Fontenay-aux-Roses, le 17 juillet 2019

Avis IRSN/2019-00169

Objet : CEA/Cadarache
Réacteur Jules Horowitz (INB n° 172)
Dimensionnement et fiabilité du pont polaire

Figure 1 : Schéma du pont polaire et de la voie de roulement

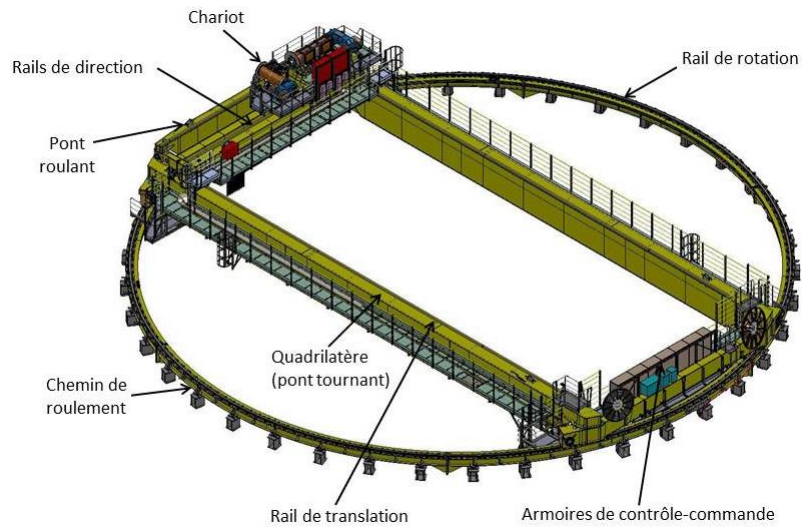
Le pont polaire, élément important pour la protection (EIP), est constitué d'un quadrilatère tournant, d'un pont roulant animé d'un mouvement de translation et d'un chariot assurant le levage des charges (cf. Figure 1 en annexe 3 au présent avis). Une voie de roulement permet le déplacement du quadrilatère du pont polaire. Celle-ci repose sur des consoles auxquelles elle est assemblée. Les consoles sont fixées à des platines ancrées dans les structures de génie civil de l'enceinte.
